AVIS DU GROUPE ÉLU AU CONSEIL MUNICIPAL DU BOURGET-DU-LAC « LE BOURGET, C'EST VOUS ! »

Enquête publique — Révision allégée n°3 du PLUi Grand Lac (ex-CALB)

Volet 1 : projet de mini-STEP du Mont du Chat (notice §5.2.1 — réduction des EBC, création du STECAL Nenr)

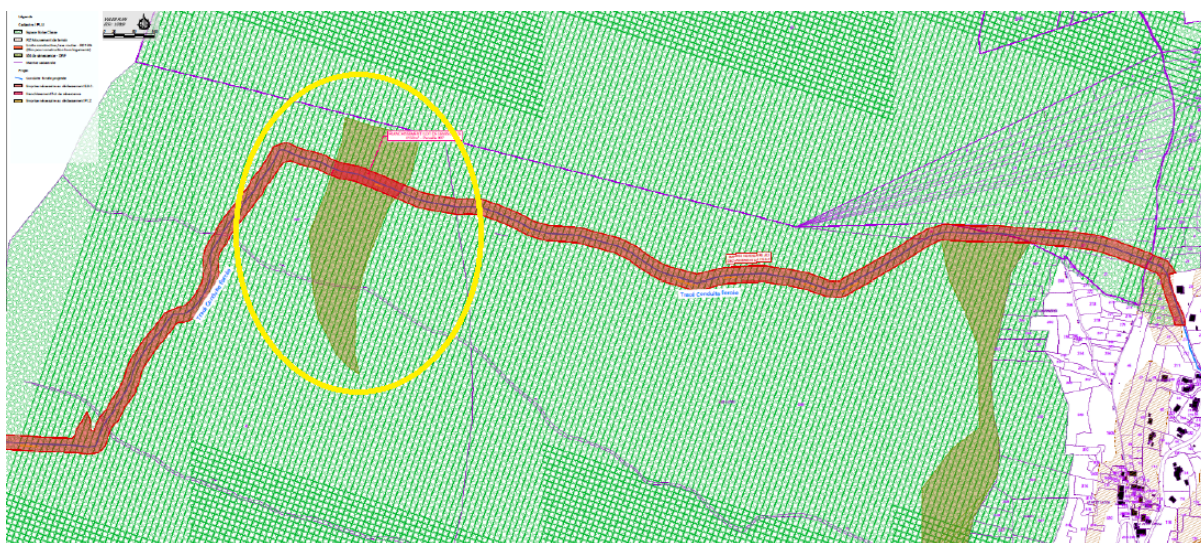
1. Une étude d'impact environnementale obligatoire semble faire défaut. L'annexe de l'article R.122-2 du code de l'environnement soumet à évaluation environnementale les « installations destinées à la production d'énergie hydroélectrique d'une puissance maximale brute totale supérieure à 4,5 MW ». Le projet affiche 6 MW. Le rapport du bureau d'études ECCEL Environnement, pourtant réalisé selon la notice (p.178), n'est pas joint au dossier d'enquête. Si une étude d'impact existe, elle doit être versée au dossier et soumise à une enquête publique spécifique ; si elle n'existe pas, le projet ne peut être approuvé en l'état. Nous demandons que ce point, qui conditionne la régularité de la procédure, soit vérifié.

Or la cartographie du dossier (notice, p.176) montre que le tracé de la conduite traverse l'un de ces îlots, seul un second étant évité par un passage sur la commune de Bourdeau. La notice (p.171) ne mentionne que l'îlot évité et passe sous silence celui qui est traversé. Déclasser 8,75 ha d'EBC pour un projet portant atteinte à une zone que la collectivité s'est engagée à protéger est une contradiction qui doit être explicitement justifiée.

- Tronçon 2 chiffré à « environ 7 200 mètres linéaires » (p.173) alors que la conduite entière est annoncée à 3 300-3 550 m. Erreur d'un facteur 10 qui fausse la lecture de l'emprise forestière ;
- Surface du STECAL Nenr annoncée à 1,3 ha (§5.2.1.2, p.175) puis 13,2 ha (§5.2.1.3, p.178).

5. L'enfouissement annoncé est douteux sur les deux tiers du parcours. La notice affirme une conduite « enterrée ou recouverte sur 90 à 95 % de son linéaire ». Or les tronçons 3 et 4 (p.173), soit environ 2 000 m cumulés sur 3 300 m, traversent des terrains

1. De vérifier l'obligation d'étude d'impact environnementale (point 1) et, le cas échéant, de conclure à l'irrégularité du volet STEP de la révision ;
2. De solliciter de Grand Lac, au titre des articles L.123-13 et R.123-14 du code de l'environnement, la communication des documents listés (étude d'impact/rapport ECCEL, études géotechniques, résultats du protocole, cartographie des îlots de sénescence et du captage, comparaison des solutions de substitution) et de les verser au dossier ;
3. Le cas échéant, d'examiner une prolongation motivée de l'enquête dans la limite de 15 jours (art. L.123-9) ;
4. **D'émettre un avis défavorable au déclassement d'EBC et à la création du STECAL Nenr liés à la STEP, ou subsidiairement de recommander leur retrait du projet de révision pour réexamen sur dossier complété et corrigé.**

Zone de l'OAP C13 : cartographie réglementaire P.P.R. INONDATION de la DDE Savoie

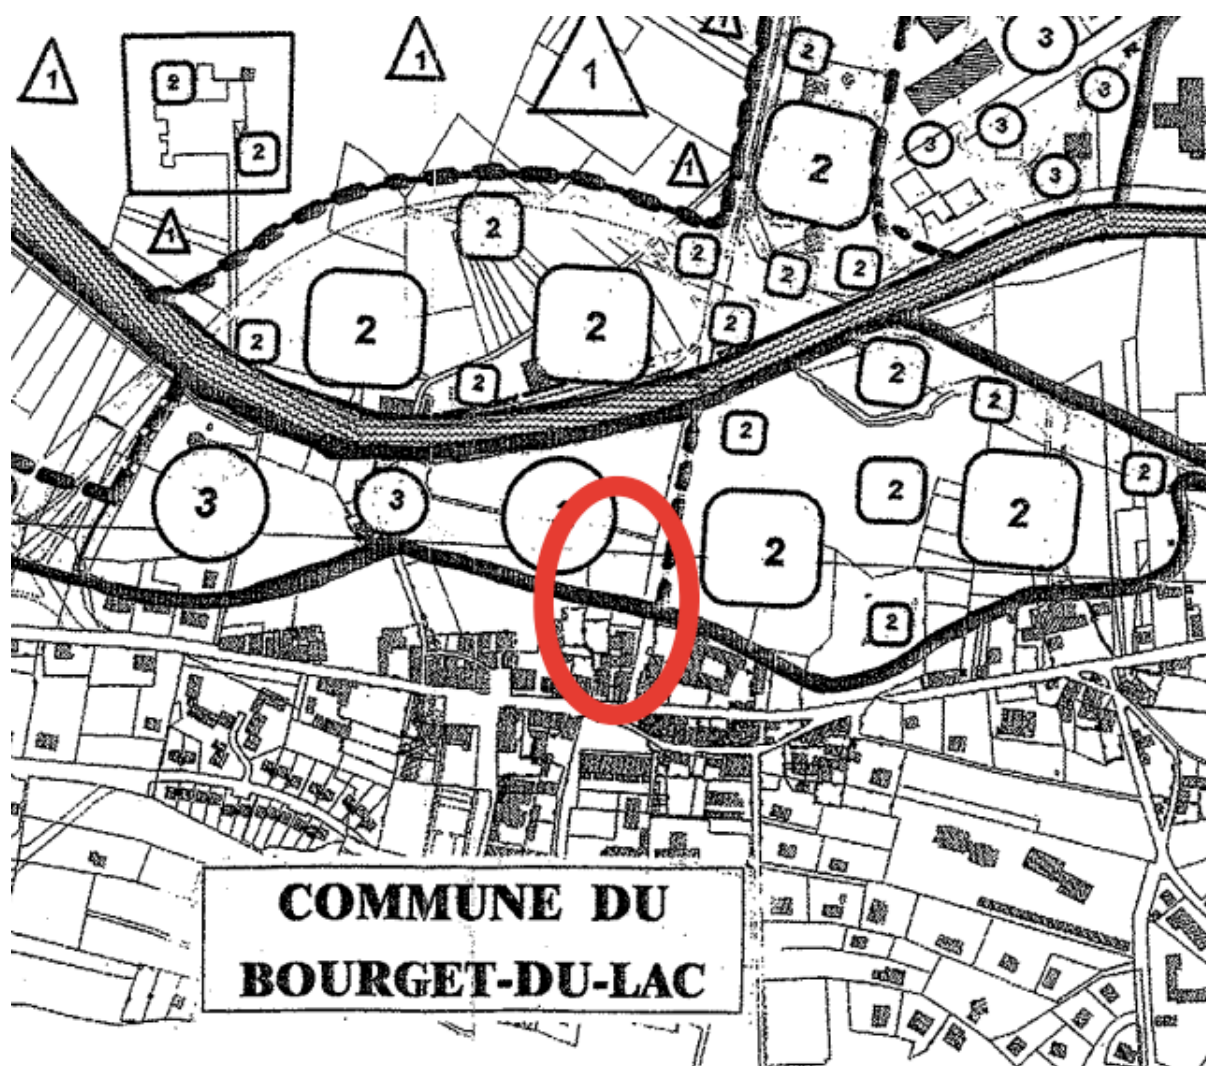
3. Le risque d'inondation n'est pas traité, c'est l'avis officiel de l'autorité environnementale. L'avis de la MRAE du 5 mai 2026 relève (p.12) que pour la modification de l'OAP de l'îlot Perrier, « l'évaluation environnementale n'évoque pas le risque d'inondation, alors que le périmètre se trouve à proximité immédiate de La Leysse, et en partie en zone constructible sous conditions du PPRI du bassin chambérien ». Or l'OAP prévoit que les stationnements « seront en partie couverts (sous-sol des bâtiments ou halle) » (p.112) : des stationnements en sous-sol, dans un secteur en partie en zone constructible sous conditions du PPRI, sans aucune analyse du risque inondation, constituent une incohérence majeure du dossier.

1. **Que soit couvert le besoin complet du stationnement** (besoins générés par les logements, la maison de santé, les commerces et services ; couverture réelle sur les parcelles de l'OAP, en excluant toute cession de stationnement du domaine public au projet) ;
2. **Que la modification précise la prise en compte du risque d'inondation** au regard du PPRI, conformément à la recommandation de la MRAE ;
3. **À défaut, un avis défavorable à la modification de l'OAP C13**, ou subsidiairement son réexamen ramenant le programme à un niveau compatible avec le stationnement réel du secteur, avec l'étude d'une résidence autonomie sur l'îlot.
